東新潟火力発電所1・2号機リブレース計画

環境影響評価方法書

補足説明資料

令和6年10月

図 33 定点水温連続測定地点と温排水拡散予測範囲の比較

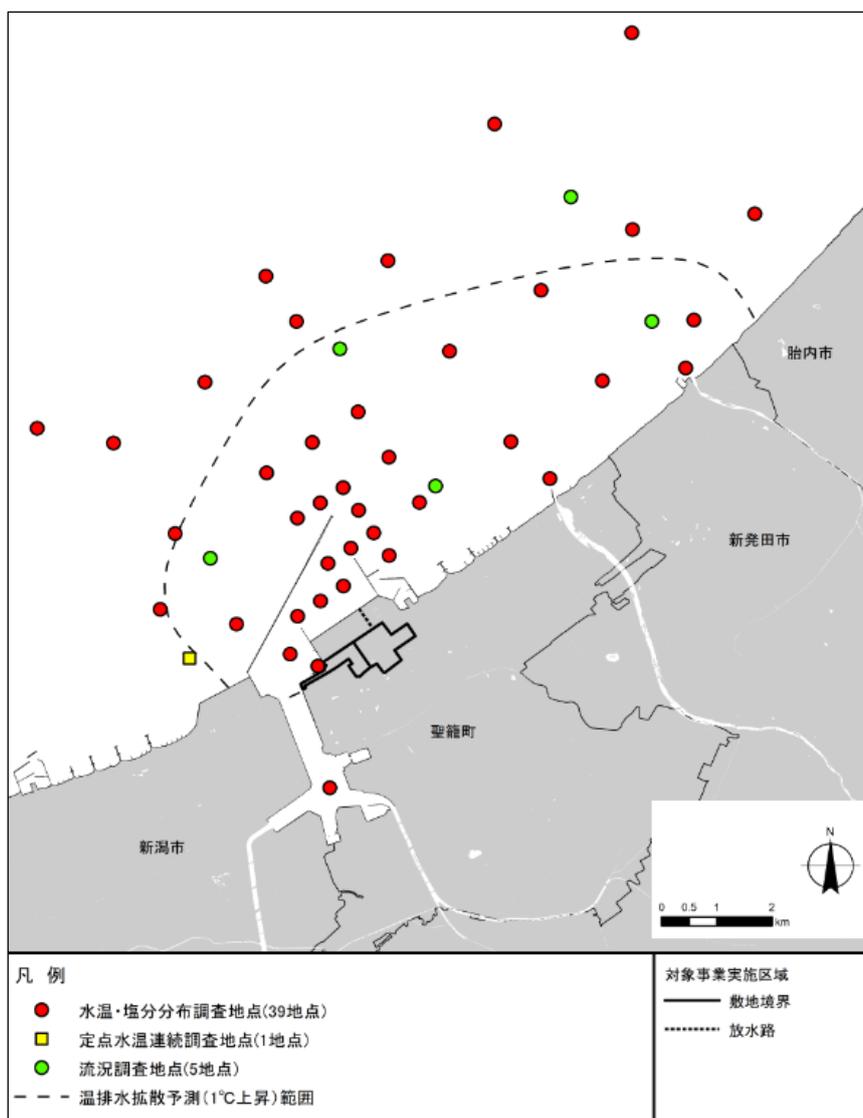
定点水温連続測定地点は温排水拡散範囲を想定して設定したとありますが、図6.2.2-6では調査海域の南西端に設けられています。この定点で温排水の影響が明瞭に認められるのでしょうか。海生動植物の調査位置（図6.2.2-12）の範囲からも外れています。この地点を選んだ理由が他にあるのでしょうか。

定点水温連続測定地点は「発電所に係る環境影響評価の手引」（令和6年2月改訂 経済産業省産業保安グループ電力安全課）に基づいて設定しており、取放水口前面海域の環境水温を測定するために設置しています。環境水温の測定は発電所からの温排水の影響を受けない位置で実施する必要があり、東新潟火力4号系列省議アセス時の温排水拡散予測範囲の外側に設置することで、当時より放水量が減少している現況においても、取得する環境水温に温排水の影響がでないようにしています。
